荆东安置房及周边附属配套工程（安置房）建筑方案设计 方案变更

建设单位：三明市三元区城市建设投资有限责任公司
设计单位：福建一建集团有限公司

9#楼一层平面图

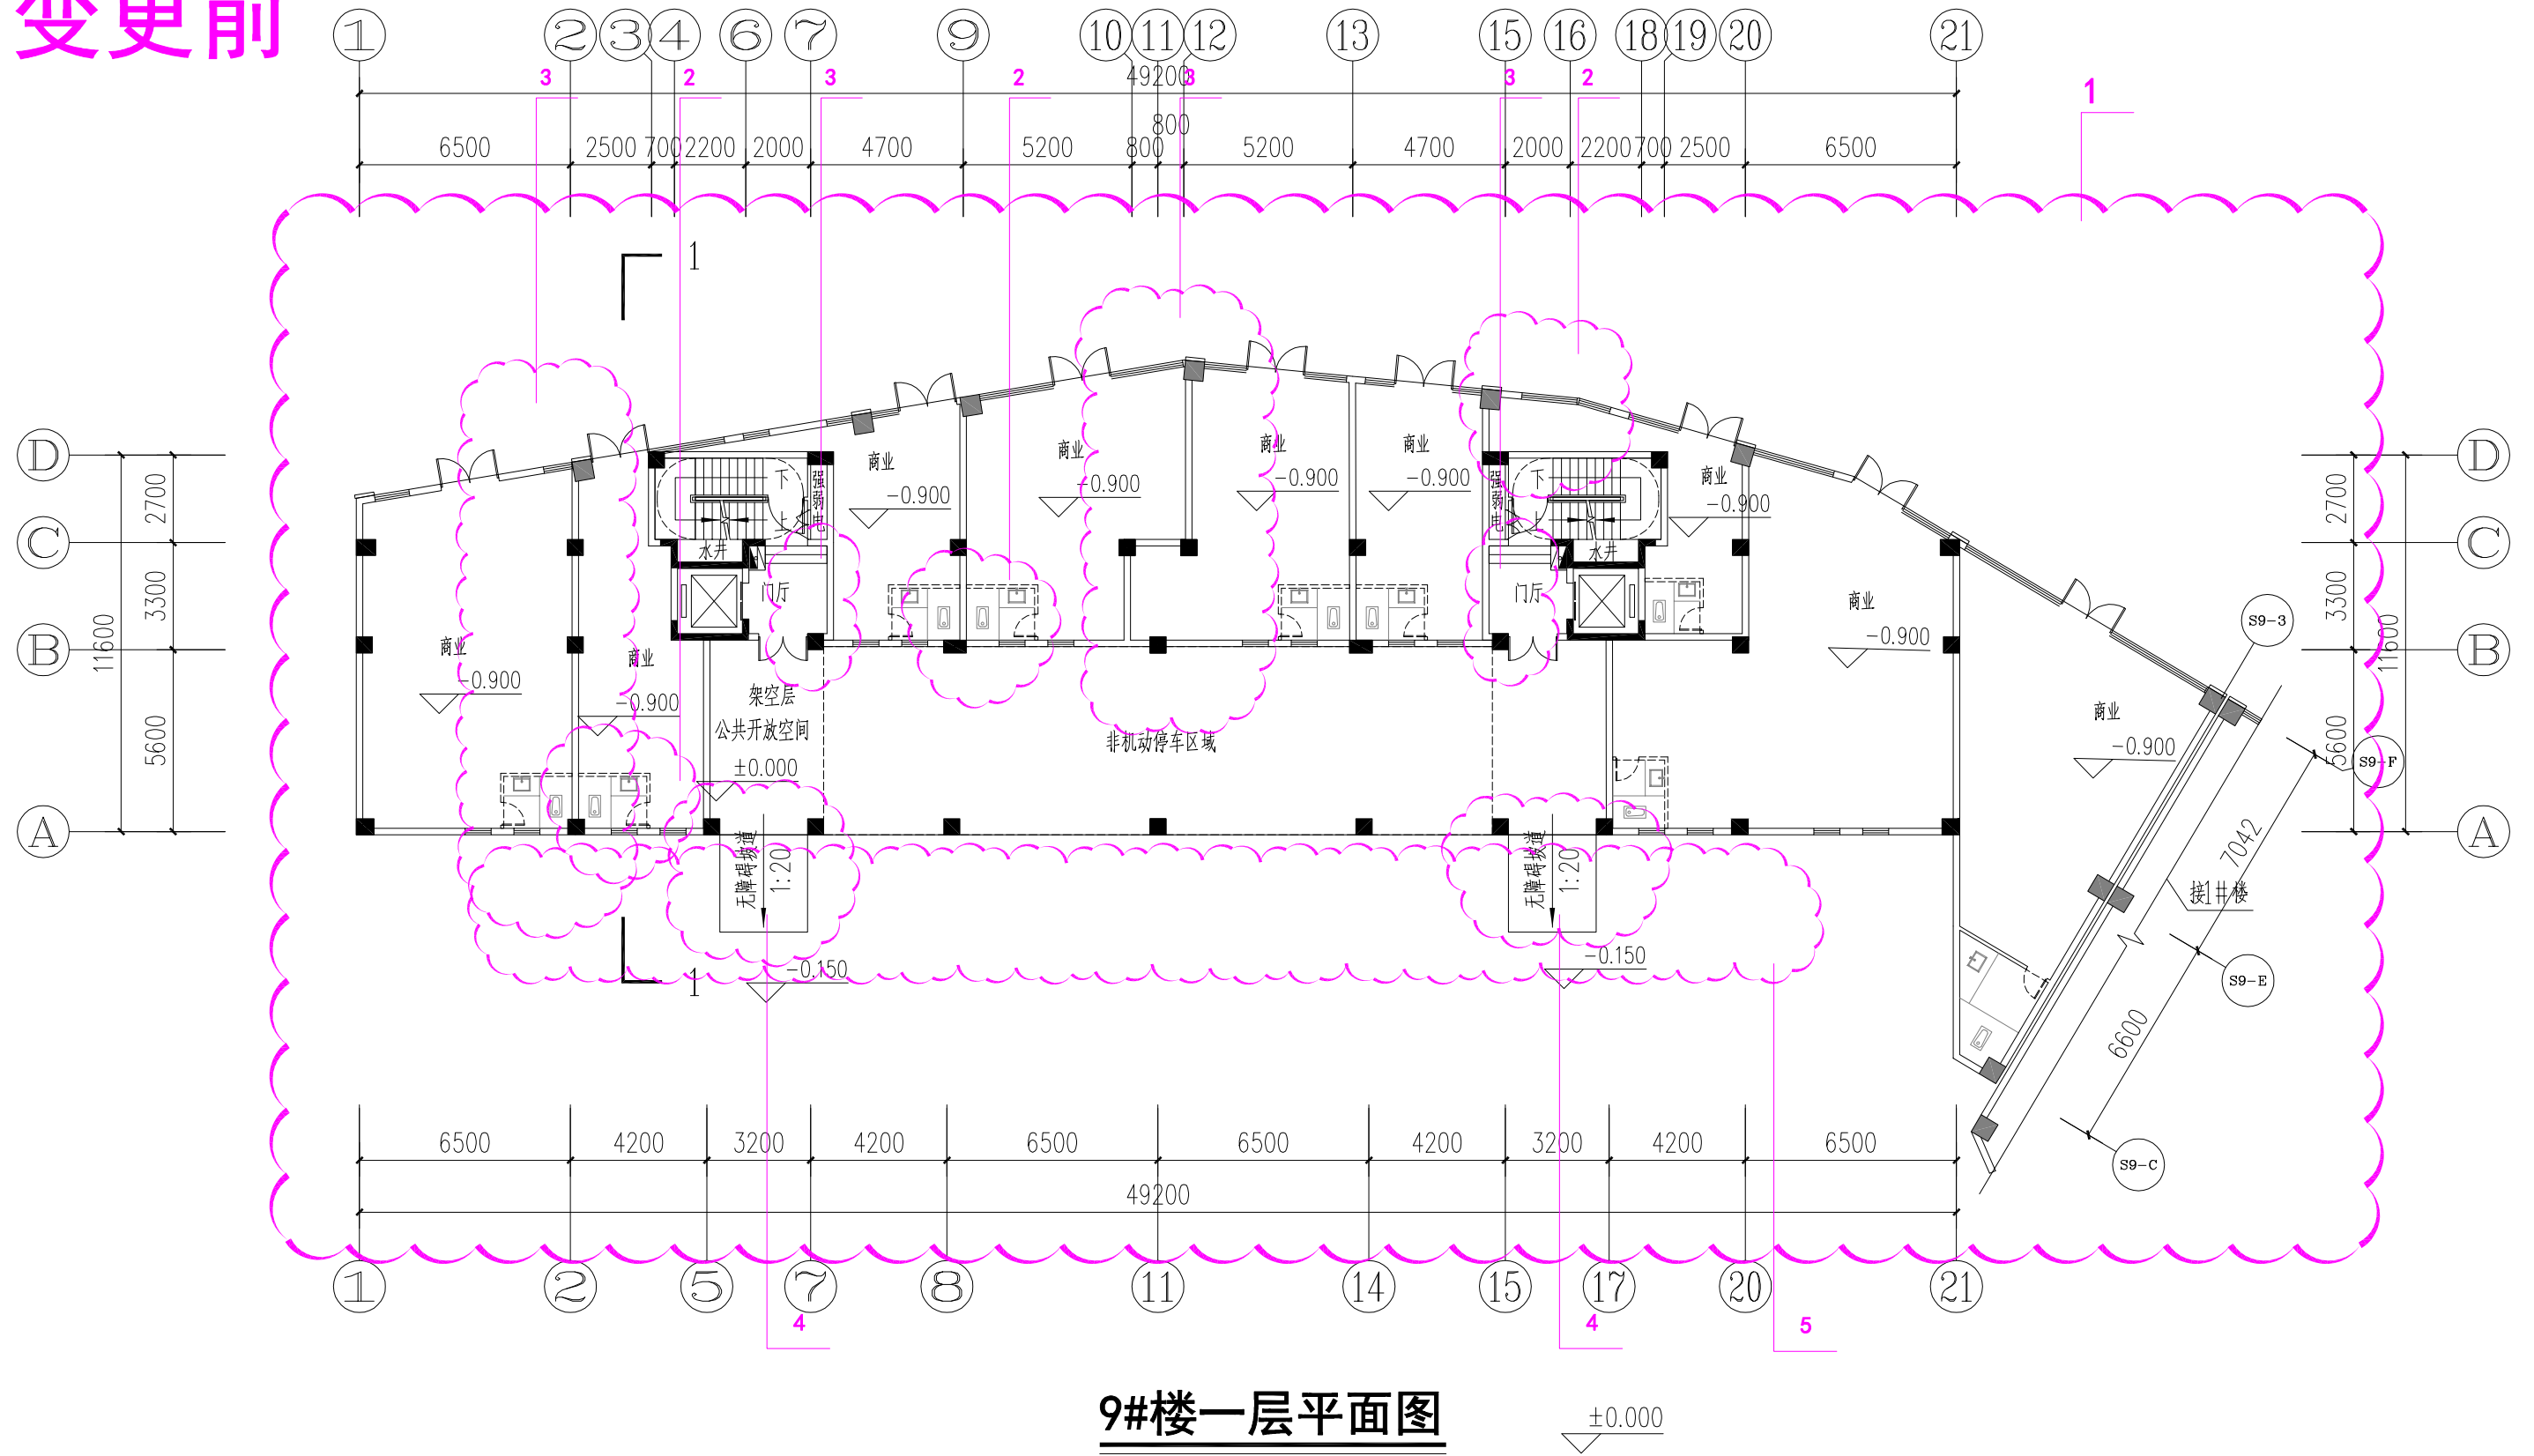
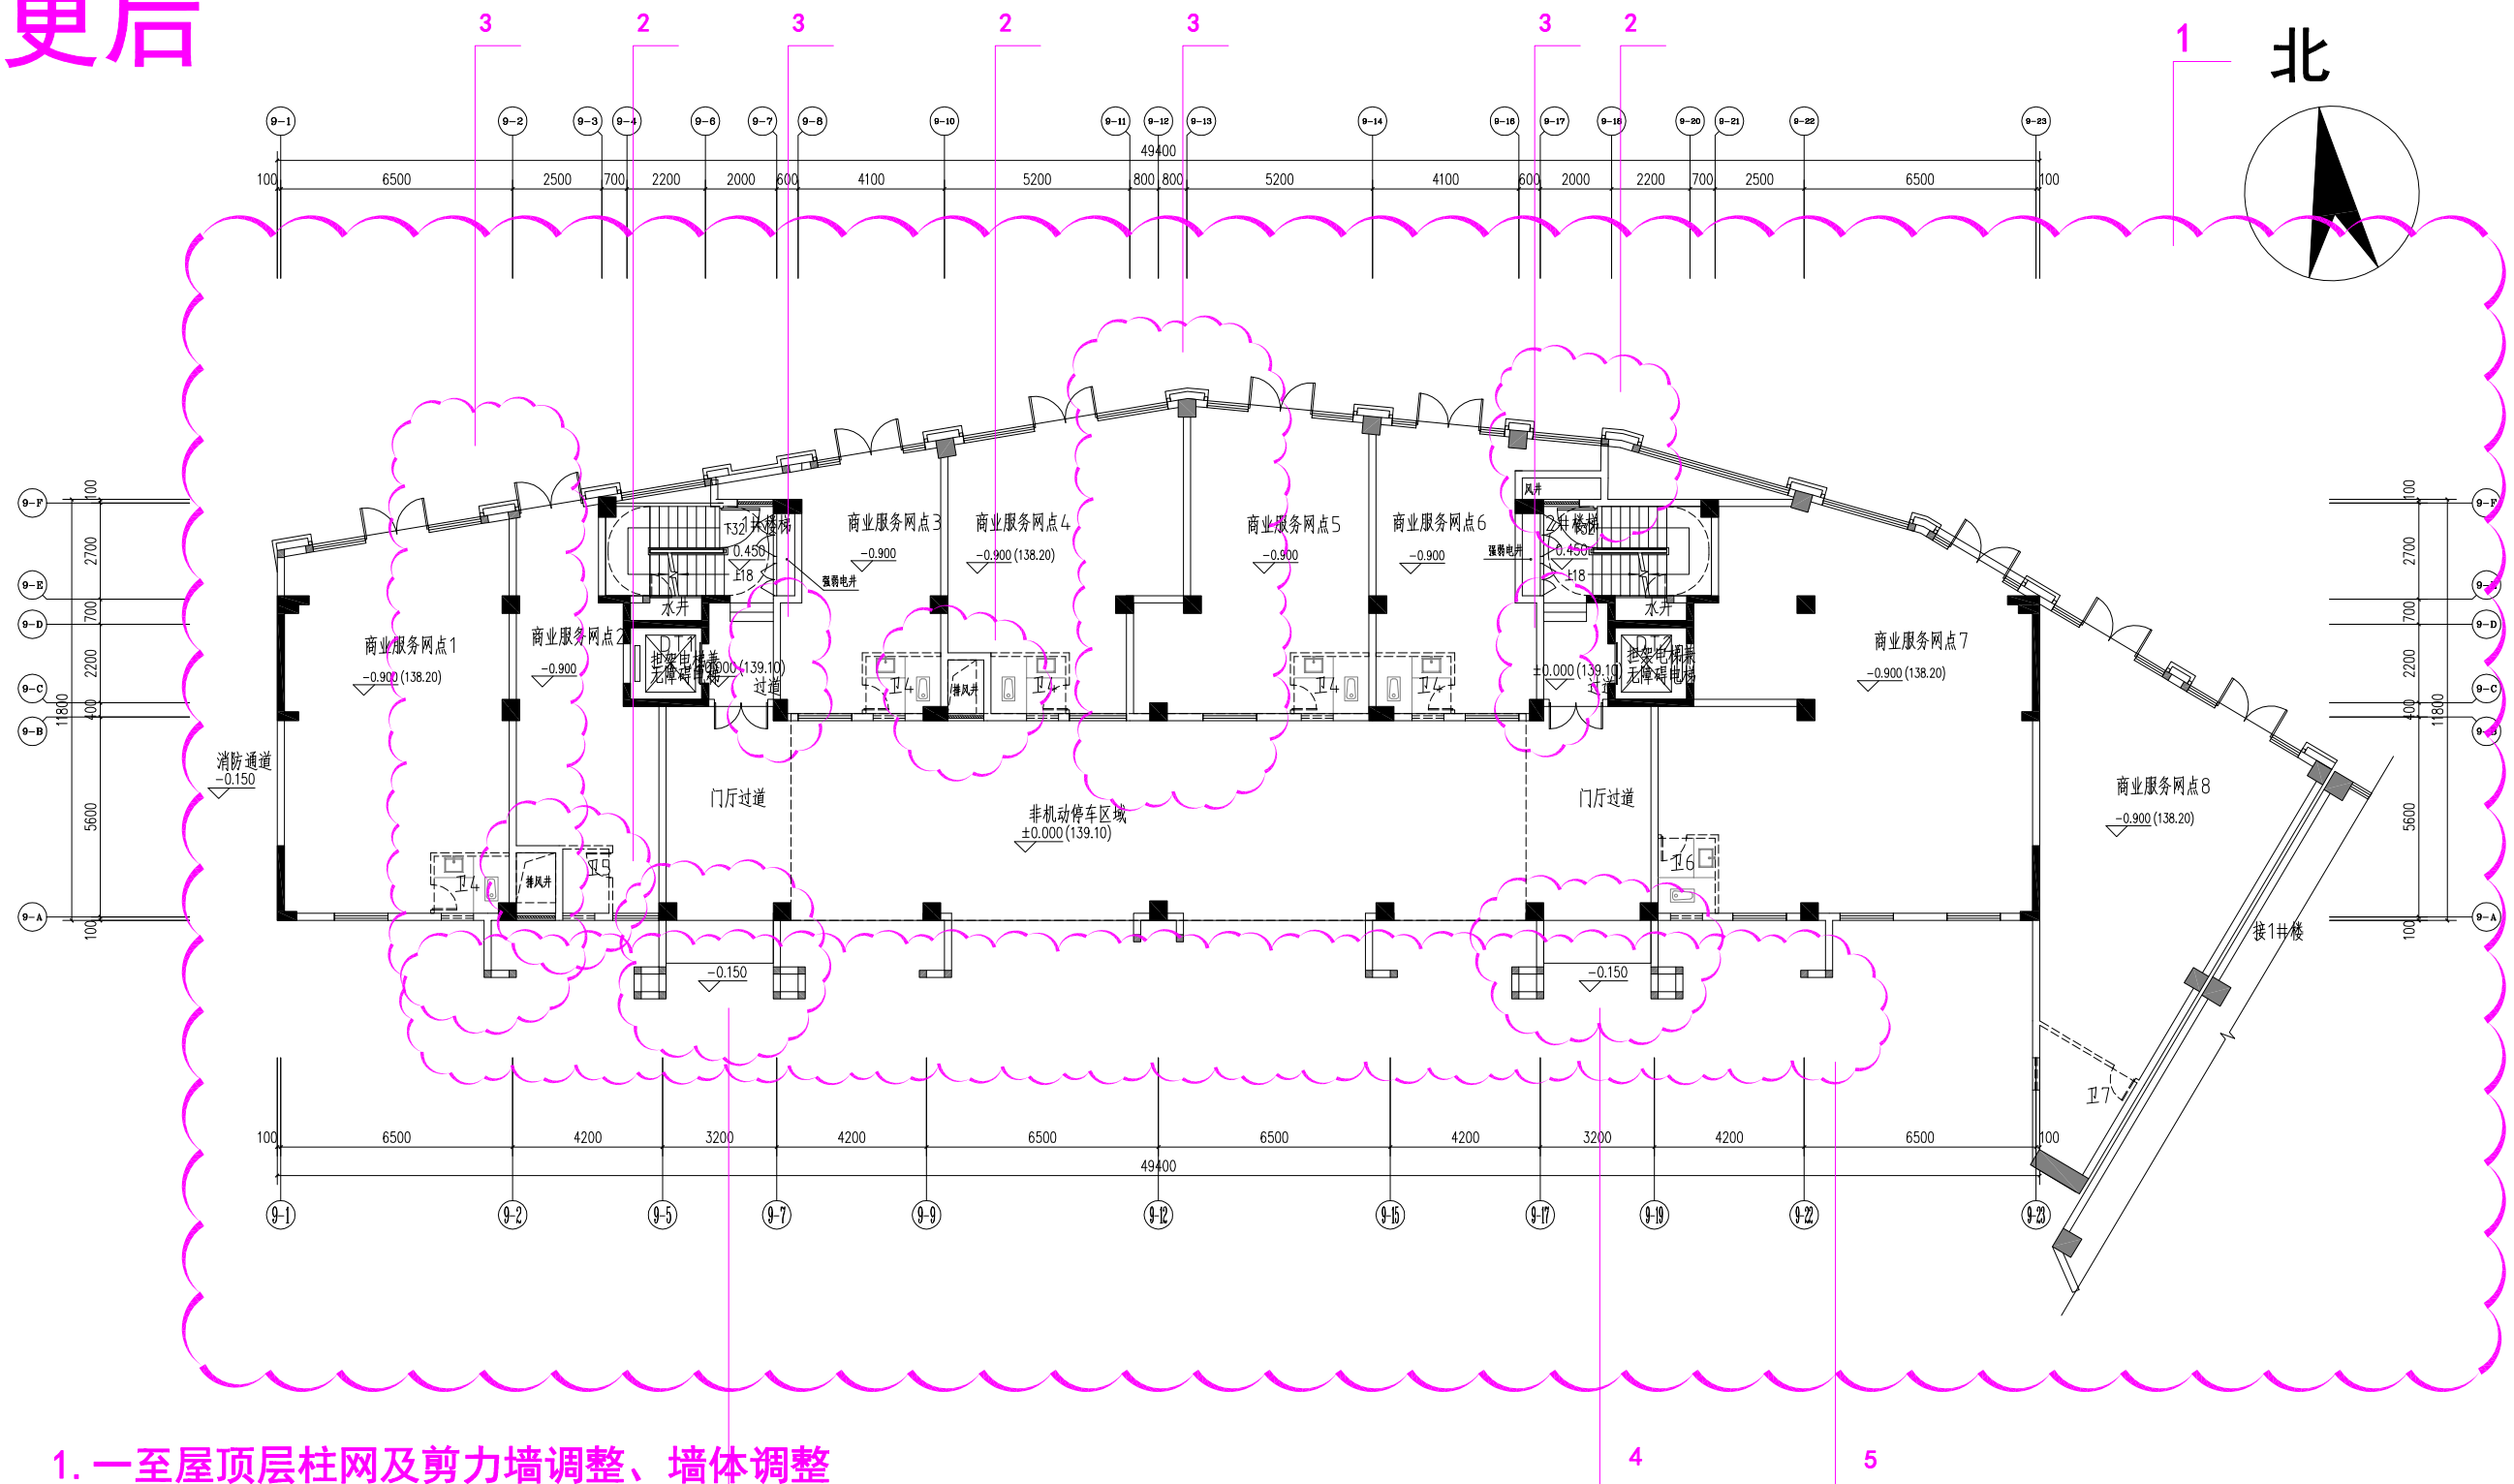
1. 一至屋顶层柱网及剪力墙调整、墙体调整
2. 增设风井、排风井
3. 商业内隔墙调整，9-B轴墙体外移0.2米，计容面积增加4.32m²
4. 无障碍坡道长度调整
5. 9-A轴增设装饰墙
